GOVERNO DO ESTADO DE RONDÔNIA
Superintendência Estadual de Compras e Licitações - SUPEL
Comissão Especial de Licitações - SUPEL-COESP

RESPOSTA

DO PEDIDO DE IMPUGNAÇÃO

PREGÃO ELETRÔNICO N.º 90585/2025/SUPEL/RO

II.1 – DA EXIGÊNCIA DE ASSISTÊNCIA TÉCNICA

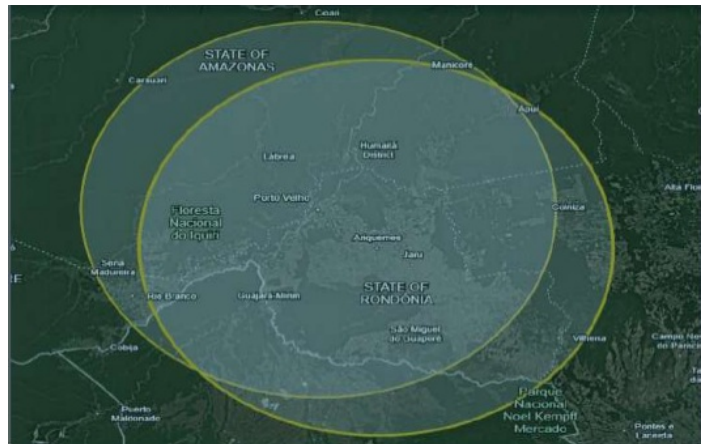
Ilustre julgador, somente no item 3.5.1 do edital traz exigências extremamente restritivas, quando exige que “A contratada deverá manter assistência técnica própria, por meio de rede credenciada ou autorizada para atender as necessidades técnicas de reparo que ocorrerem em prazo superior a 7 dias e inferior aos 12 meses pactuados, sendo assistência técnica e reposição de peças disponíveis dentro do Estado de Rondônia, sendo que, na fase de licitação a empresa licitante deverá possuir no mínimo dois pontos de assistência técnica autorizada pelo fabricante, sendo uma na capital (Porto Velho/RO) e uma no interior (Municípios rondonienses), tendo raio de atendimento de no máximo 500 quilômetros de distância, podendo proporcionar uma total cobertura ao estado de Rondônia”, ou seja, ao exigir que a contratada mantenha assistência técnica própria, por rede credenciada ou autorizada e ao mesmo tempo exige que na fase de habilitação exige que a empresa licitante possua no mínimo com pontos autorizados pelo fabricante, obrigatoriamente localizados na capital (Porto Velho/RO) e no interior do Estado, respeitando um raio de atendimento máximo de 500 km, o instrumento convocatório restringe a participação de qualquer empresa que não possua duas empresas próprias dentro do estado de Rondônia, para atender a assistência técnica no item citado.

No entanto, ao impor que a assistência técnica seja própria, sendo uma na capital (Porto Velho) e outra no interior, respeitando um raio de atendimento máximo de 500km, neste caso entende-se que está impugnante AGROMOTORES MÁQUINAS E IMPLEMENTOS LTDA – CNPJ/MF nº. 03.881.622/0001-64 - LICITANTE, empresa que participará da licitação, deverá obrigatoriamente possuir uma AGROMOTORES na capital e outra AGROMOTORES no interior num raio máximo de 500km para poder participar do certame licitatório, pois caso não tenha, ESTARÁ IMPEDIDA DE PARTICIPAR DO CERTAME.

ITEM 3.5.1 DO EDITAL	
ONDE LER-SE	LEIA-SE
3.5.1. A contratada deverá manter assistência técnica própria, por meio de rede credenciada ou autorizada para atender as necessidades técnicas de reparo que ocorrerem em prazo superior a 7 dias e inferior aos 12 meses pactuados, sendo assistência técnica e reposição de peças disponíveis dentro do Estado de Rondônia, sendo que, na fase de licitação a empresa licitante deverá possuir no mínimo dois pontos de assistência técnica autorizada pelo fabricante, sendo uma na capital (Porto Velho/RO) e uma no interior (Municípios rondonienses), tenho raio de atendimento de no máximo 500 quilômetros de distância.	3.5.1. A contratada deverá apresentar assistência técnica, por meio de rede credenciada ou autorizada para atender as necessidades técnicas de reparo que ocorrerem em prazo superior a 7 dias e inferior aos 12 meses pactuados, sendo assistência técnica e reposição de peças disponíveis dentro do Estado de Rondônia, sendo que, na fase de licitação a licitante deverá apresentar no mínimo dois pontos de assistência técnica credenciada ou autorizada pelo fabricante, sendo uma na capital (Porto Velho/RO) e uma no interior (Municípios rondonienses), tenho raio de atendimento de no máximo 500 quilômetros de distância.
